UNIVERSIDADE FEDERAL DO ESPÍRITO SANTO
SUPERINTENDÊNCIA DE INFRAESTRUTURA
DIRETORIA DE PLANEJAMENTO FÍSICO
COORDENAÇÃO DE PROJETOS E ORÇAMENTOS

LAUDO DE ACESSIBILIDADE

CT – 9 – ENGENHARIA DA COMPUTAÇÃO - CENTRO TECNOLÓGICO - 109

Porta de acesso à edificação (Autor do laudo).

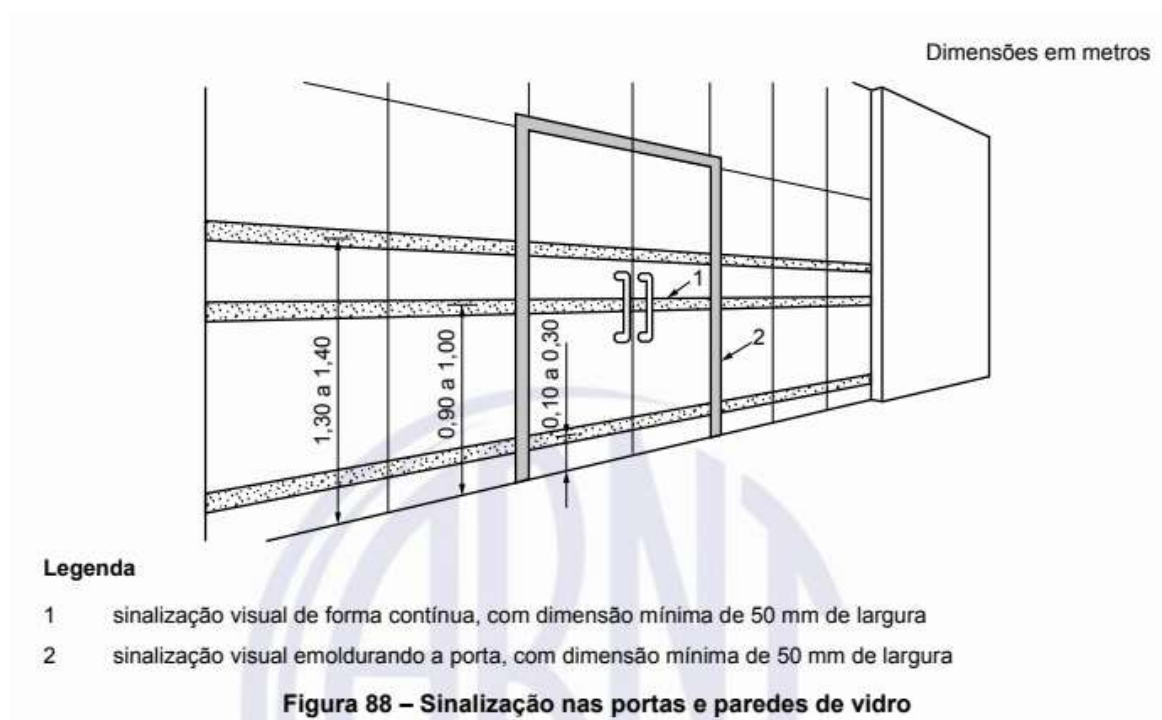
Foi identificada uma edificação de dois pavimentos com uma única entrada e placa sinalizando o prédio.

- Para portas envidraçadas localizadas nas áreas de circulação, estas devem ser claramente identificadas com sinalização visual de forma contínua;
- Falta a sinalização em alto relevo para identificação da edificação ao lado da porta;
- A abertura da porta de entrada interfere na dimensão mínima do patamar;
- As maçanetas são do tipo bola e não alavanca;

- Existe um capacho na entrada que não está fixado ao chão e que pode provocar tropeços e indícios de poderá adquirir alturas maiores do que 5mm.

- Sinalizar visualmente a porta de entrada com dimensão conforme figura 88, da NBR 9050/2020 abaixo;

- Utilizar sinalização de portas conforme figura 62, NBR 9050/2020 abaixo;

- As maçanetas devem ser do tipo alavanca e instaladas conforme figura 24, da NBR 9050/2020 abaixo;

- Os capachos existentes devem ser firmemente fixados ao piso, embutidos ou sobrepostos e nivelado de forma que não tenha desnível superior a 5mm, conforme especificações da NBR 9050/2020;
- As portas existentes no patamar interferem na sua área de varredura, conforme NBR 9050/2020.

Bebedouro industrial presente no prédio (Autor do laudo).

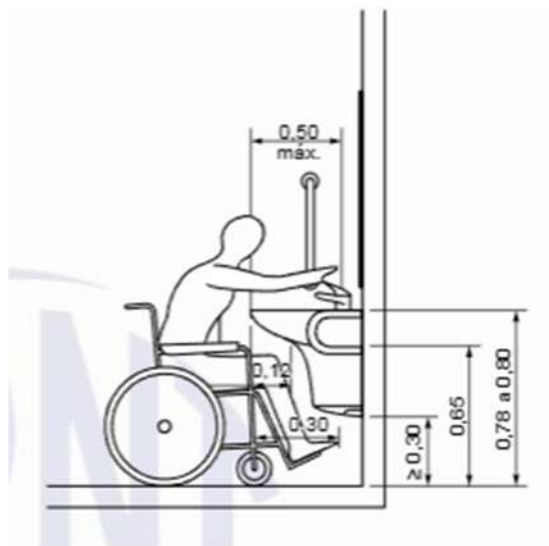
Há na edificação apenas bebedouro do tipo industrial e purificador de água, dificultando o acesso a pessoas com mobilidade reduzida e com deficiência motora que precisam de cadeiras de rodas.

- Os bebedouros não possuem altura adequada (0,73m) para acionamento que permita a aproximação de uma pessoa em cadeira de rodas;

- Não há piso tátil de alerta no entorno do bebedouro.

- Deve ser instalado um bebedouro de bica com duas alturas (uma a 0,90 m e outra entre m e 1,10 m) e com altura livre inferior de, no mínimo, 0,73 m do piso para aproximação conforme item abaixo:

- Para bebedouros do tipo garrafão, filtros com célula fotoelétrica ou outros modelos, assim como a posição de manuseio dos copos, deve estar situado a uma altura de 0,80 m a 1,20 m do piso acabado, localizados a fim de permitir aproximação lateral da P.C.R;
- Deve conter ao redor de mobiliários, como bebedouros, sinalização tátil de alerta, caso não dê para ser detectado por bengala longa.

Corredores internos (Autor do laudo).

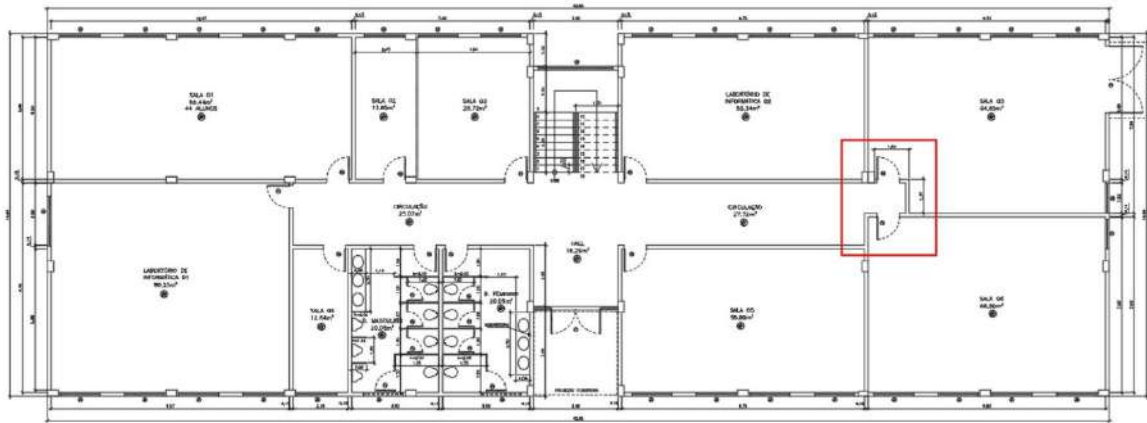
Não há conexão entre o primeiro e o segundo pavimento que não seja pelas escadas. Fazendo com que as pessoas em cadeiras de rodas não tenham acesso ao segundo pavimento de forma autônoma, haja vista a ausência de elevador. A circulação interna possui boa largura em sua maioria com corredores de 2,5m. Já os corredores de menor extensão não atendem ao mínimo exigido pela NBR 9050/2020 de 1,5m, com larguras de 1,22m e 1,28m, observar esquema abaixo e locais circulados com a indicação de irregularidades.

Corredores internos com dimensões menores que 1,5m (Autor do laudo).

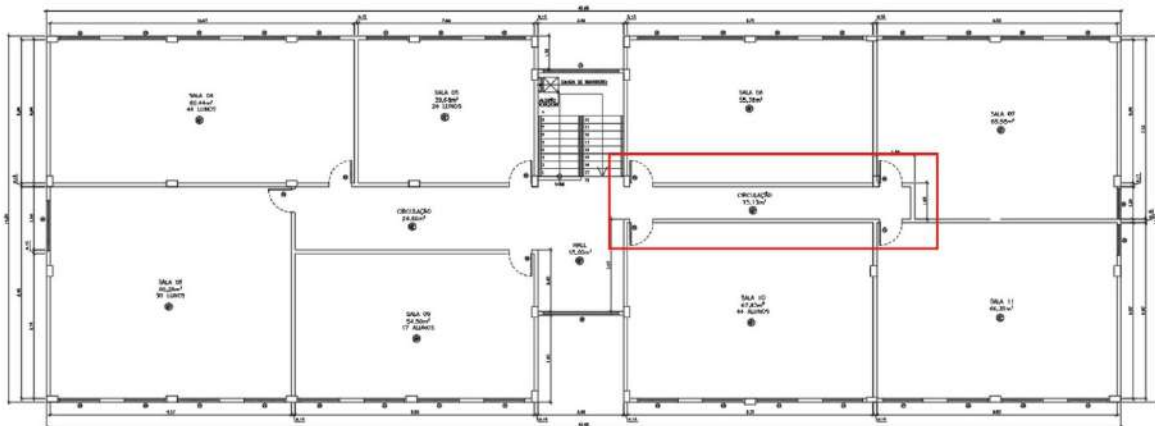
- Não há placas indicativas no interior da edificação para sinalização de rotas e entradas acessíveis;
- Não há indicação sonora e visual em saídas de emergência;

- Não há conexão entre os pavimentos por meio de rampa, plataforma elevatória ou elevador;
- Há corredores com larguras inferiores a 1,5m prejudicando o acesso a pessoas com cadeiras de rodas.

- Instalar placas indicativas no interior da edificação para sinalização de rotas e entradas acessíveis;
- Instalar indicação sonora e visual em saídas de emergência;
- Construir uma rampa ou instalar plataformas elevatórias para ter acesso ao segundo pavimento por pessoas em cadeiras de roda ou com mobilidade reduzida.

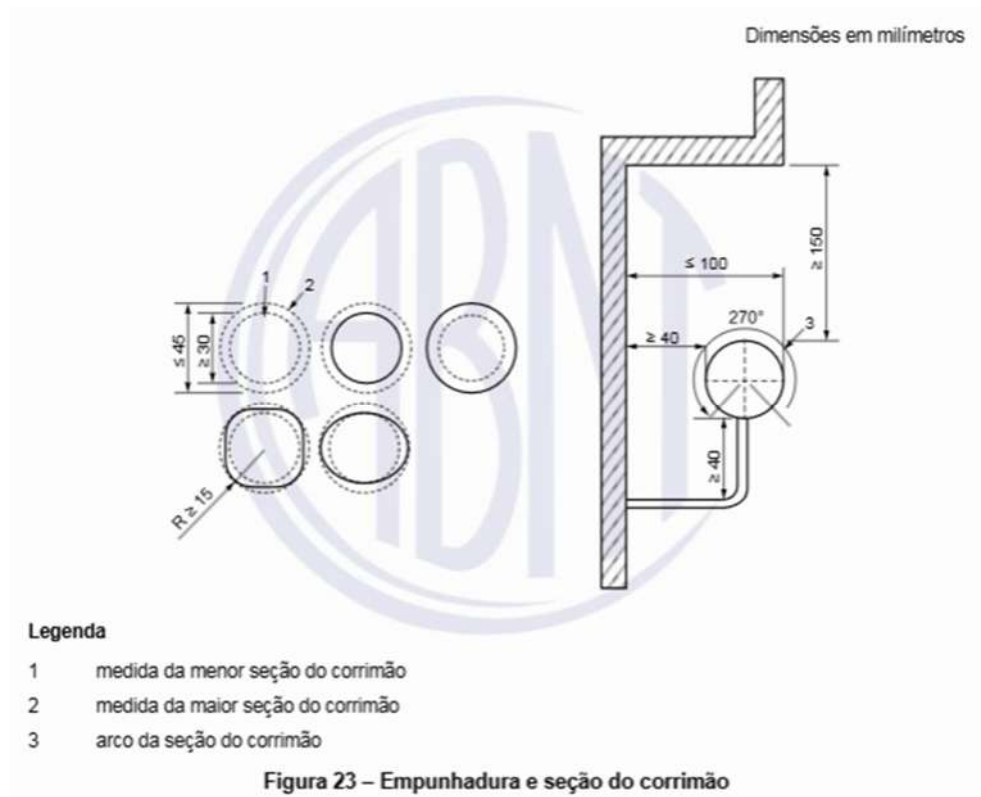
- Os corrimãos laterais não são contínuos ao longo de toda a escada com interrupção nos patamares;
- Os corrimãos estão instalados a duas alturas, mas diferentes das estabelecidas pela NBR 9050/2020 de 92 cm e 70 cm do piso;

- Os corrimãos não possuem prolongamento de, no mínimo, 30 cm antes do início e após o término da escada;
- Não há guia de balizamento nas áreas que não tem parede lateral;

- Retirada do corrimão atual e instalação de um novo contínuo com duas alturas, de 70 e 92cm, e com prolongamento de 30cm antes do início e após o término da escada, conforme item 6.9 da ABNT NBR 9050 e dimensões de empunhadura conforme item 4.6.5;

- Construção de guia de balizamento com altura mínima de 5cm onde não há parede lateral, conforme item 6.6.3 da ABNT NBR 9050;

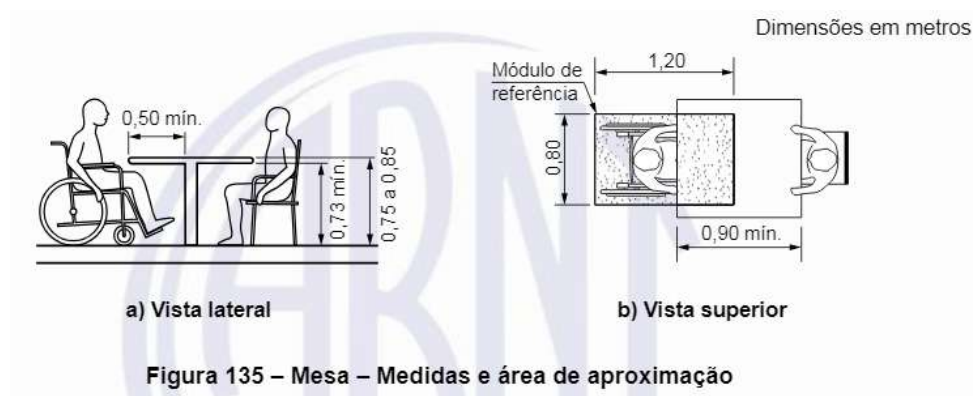
- Não há mesas acessíveis a P.C.R. nas salas de aula;
- Corredores estreitos entre as cadeiras;
- A altura da borda inferior da lousa é maior que 0,90m em relação ao piso, possui 1m;
- Não existe área de manobra junto à lousa (1,20 x 1,50m) para manobra de 180°;
- Não existe sistema de comunicação para pessoas com deficiência ou mobilidade reduzida, nem para as com perda visual e auditiva.

- Disponibilização de pelo menos 1% das mesas das salas de aula, com no mínimo uma para cada duas salas de aula, acessíveis a P.C.R., conforme item 9.3.1 da ABNT NBR 9050;

- Reajuste da lousa existente a fim de colocá-la na altura indicada pela norma, a 0,90m de altura em relação ao piso;

- Definição do número máximo de cadeiras por sala, considerando que haja um corredor de 0,80m para passagem de uma pessoa em cadeira de rodas, conforme dimensão do módulo de referência, no item 4.2.2 na ABNT NBR 9050;
- Colocar uma faixa a 1,50m de distância da lousa e paralela a essa a fim de delimitar o limite até onde devem ser dispostas as cadeiras, de forma a atender a área de manobra junto à lousa;
- Instalação de um sistema de comunicação para pessoas com deficiência ou mobilidade reduzida, conforme item 10.5 da ABNT NBR 9050.

Laboratório de informática (Autor do laudo).

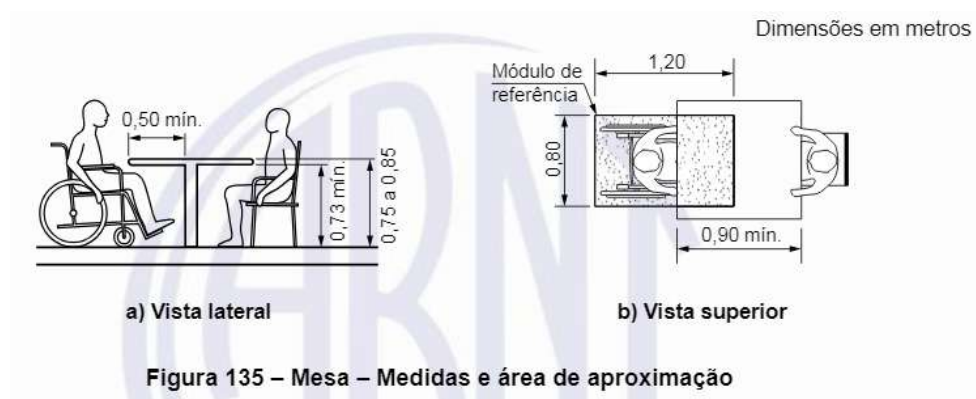
A análise ocorreu-se em apenas um dos três laboratórios existentes no prédio a fim de que se cumpra os itens necessários em todos. Na análise, observou-se problemas quanto a disponibilidade de mobiliários para P.C.R e o passeio entre eles em discordância com NBR 9050/2020.

- Não há mesas acessíveis a P.C.R. nos laboratórios;
- Corredores estreitos entre as cadeiras, dificultando o acesso por cadeira de rodas;
- A altura da borda inferior da lousa é maior que 0,90m em relação ao piso;

- Não existe área de manobra junto à lousa (1,20 x 1,50m) para manobra de 180°;
- Não existe sistema de comunicação para pessoas com deficiência ou mobilidade reduzida, nem para as com perda visual e auditiva.

- Disponibilização de pelo menos 1% das mesas das salas de aula, com no mínimo uma para cada duas salas de aula, acessíveis a P.C.R., conforme item 9.3.1 da ABNT NBR 9050;

- Reajuste da lousa existente a fim de colocá-la na altura indicada pela norma, a 0,90m de altura em relação ao piso;
- Definição do número máximo de cadeiras por sala, considerando que haja um corredor de 0,80m livre para passagem de uma pessoa em cadeira de rodas, conforme dimensão do módulo de referência, no item 4.2.2 na ABNT NBR 9050;
- Colocar uma faixa a 1,50m de distância da lousa e paralela a essa a fim de delimitar o limite até onde devem ser dispostas as cadeiras, de forma a atender a área de manobra junto à lousa;
- Instalação de um sistema de comunicação para pessoas com deficiência ou mobilidade reduzida, conforme item 10.5 da ABNT NBR 9050.

Escada de acesso ao segundo pavimento (Autor do laudo).

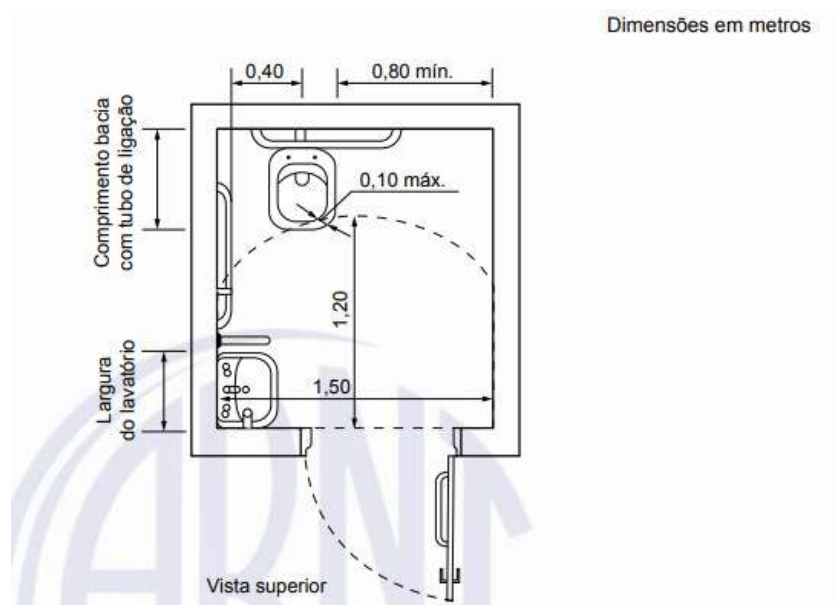
- O acesso aos banheiros deve ser independente;

- Os vasos possuem abertura frontal, item inadequado segundo item 7.7 da norma NBR 9050:2020;
- Não se observou alarme de emergência próximo à bacia que deve ser previsto conforme item 5.6 da NBR 9050:2020;

- Os pisos e paredes dos ambientes de sanitário acessível não possuem contraste entre piso e parede a fim de facilitar a orientação de pessoas com baixa visão;

- Não existem orientações nem identificação da localização seguindo orientações do desenho universal dos sanitários acessíveis da edificação;
- Não existe lavatório no box do sanitário acessível;

- As barras estão posicionadas (alturas, larguras e distâncias mínimas entre vaso e parede) inadequadamente de acordo com as regras pré-estabelecidas na norma;

- Não existe barra de apoio para o lavatório;
- As dimensões internas não atendem as medidas mínimas de 1,50x1,20cm pós vaso;
- O botão de acionamento da válvula de descarga está posicionado à altura 1,10m, o que não corresponde à exigência da norma;

- Não existe porta nos boxes de sanitários acessíveis;
- O espelho está instalado à 1,25m sendo a altura máxima da sua borda inferior permitida 0,90m;

- A borda superior da bacia sanitária, sem o assento e com o assento, está a uma altura, respectivamente de 38,50 cm e 40,50 cm, não atendendo ao exigido pela norma de 43 cm a 45 cm de altura sem o assento;

- Em se tratando da edificação existente é cabível utilizar-se das distâncias conforme figura 101 da NBR9050:2020;

- Deve ser instalado dispositivo de alarme de emergência próximo à bacia para acionamento por pessoa sentada ou em caso de queda no sanitário acessível a uma altura de 40cm do nível do piso. Observar o grau de proteção IP66 quanto aos recursos elétricos para ambientes como sanitário, conforme figura 67 da norma NBR9050:2020 abaixo;

- Deverá reformar o ambiente para criação de contraste entre piso e paredes para facilitar o uso de pessoas com baixa visão conforme tabela abaixo referência NBR9050:2015;

- Instalação de sinalização visual de sanitário acessível, identificado com o símbolo internacional de acesso;
- Caso a configuração dos sanitários permaneça as mesmas, deve ser respeitado as dimensões de alturas, larguras e distâncias mínimas entre vaso e parede, conforme orientações da NBR 9050, além das instalações de lavatórios no boxes para uso de pessoas portadoras de necessidades especiais;

- Para deslocamentos frontais, circulações mínimas e aberturas deve-se seguir recomendações da figura 83 da NBR9050/2020;

Banheiro de uso coletivo (Autor do laudo)

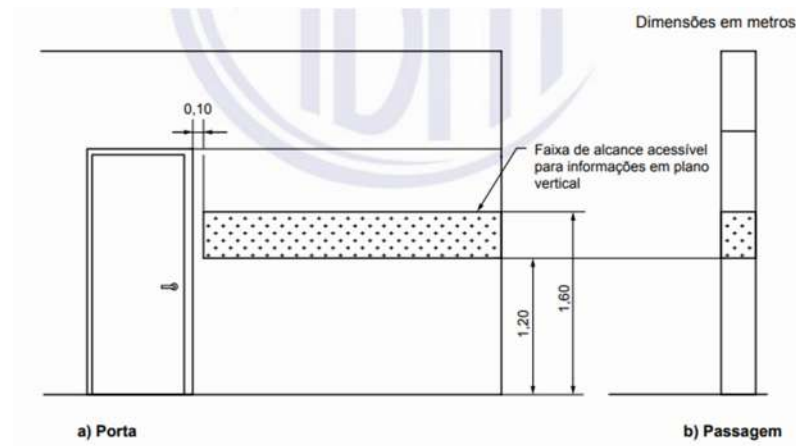
Localizado no próximo à entrada da edificação, separado por sexo sendo um feminino e um masculino. Piso em cerâmica na cor branco e paredes com cerâmica na cor branca em ambos. O Feminino possui 03 boxes de uso coletivo e uma pia com 03 lavatórios. Já o masculino possui 03 mictórios, 03 boxes e uma pia com 02 lavatórios

- Não há sinalização indicando os cômodos;
- Não há símbolo representativo indicando o tipo de sanitário;
- As portas do boxe comum abrem para o interior, o que é exigido 1,20 de afastamento entre o vaso e a porta do boxe;
- O mictório não possui barra de apoio;
- Os pisos e paredes dos ambientes de sanitário acessível não possuem contraste entre piso e parede a fim de facilitar a orientação de pessoas com baixa visão;
- Não se observou alarme de emergência próximo à bacia que deve ser previsto conforme item 5.6 da NBR 9050:2020;

- Quanto a indicação dos cômodos deve-se seguir recomendações da figura 62 da NBR9050/2020;

- Para boxes comuns deve seguir a recomendação da figura 116 da NBR 9050, inserida abaixo;

- Para mictório para banheiros coletivos deve seguir a recomendação da figura 120 da NBR 9050, inserida abaixo;
